台灣自來水股份有限公司 函

主旨：修正本公司口徑20、25mm直立式量水器間距一案，請查照。

主旨：修正本公司口徑20、25mm直立式量水器間距一案，請查照。

圖(四) 嵌入式(立式表位)

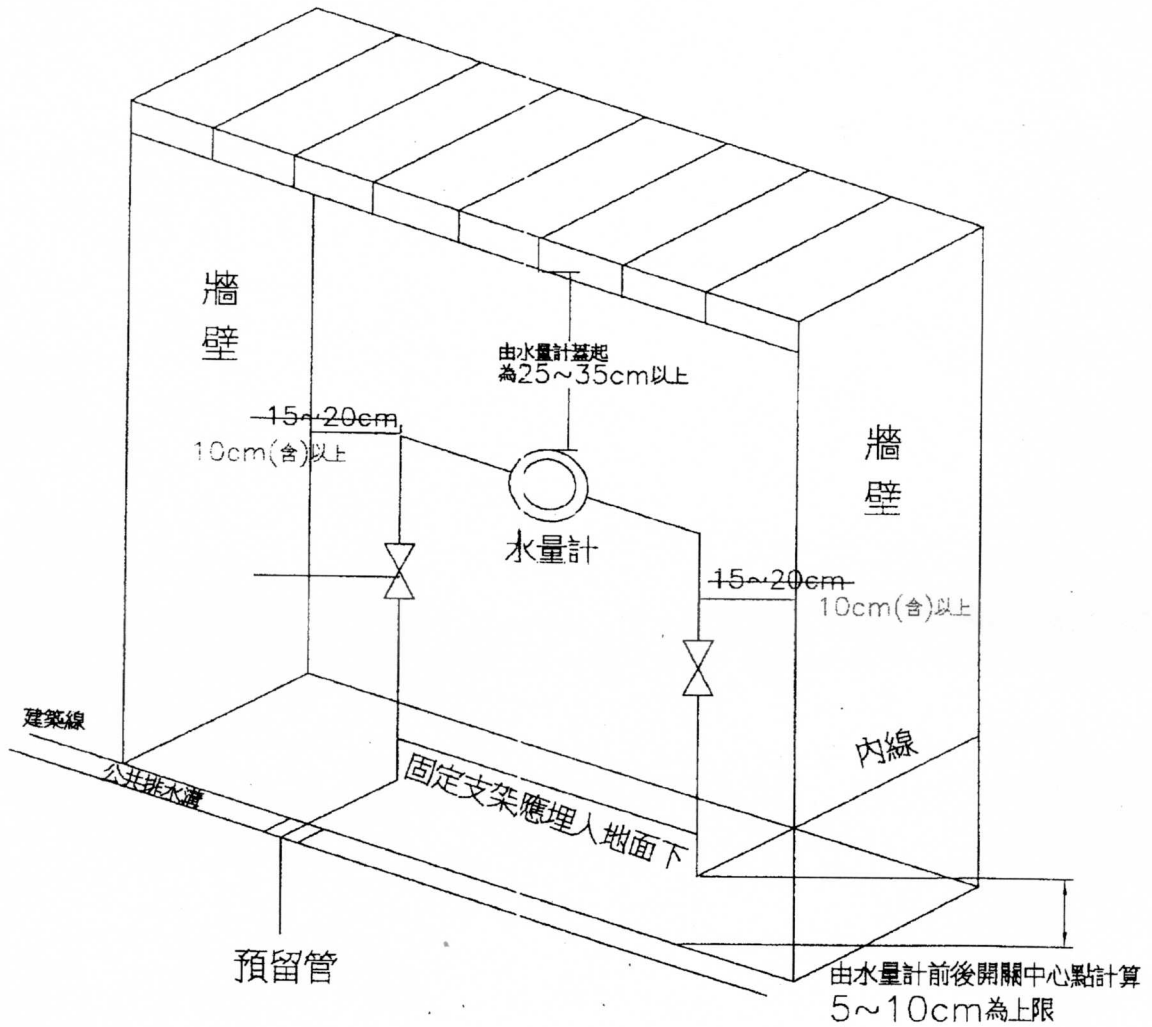
- 一、本公司口徑20、25mm直立式量水器進水管與受水管外管壁與牆壁左右間距修正為10cm（含）以上，上方間距不變，口徑40mm直立式量水器間距維持不變（如附件）。
- 二、本案修正自102年10月3日起適用。

- (1) 由溝蓋底部加套管穿越，接自來水外管線  
但不得阻礙排水系統及損毀溝壁
- (2) 預留管其材質應使用符合CNS認定  
及本公司使用之合格管材
- (3) 嵌入式表位不應該選擇平面表位，嗣後抄表、換裝、維修相當困難
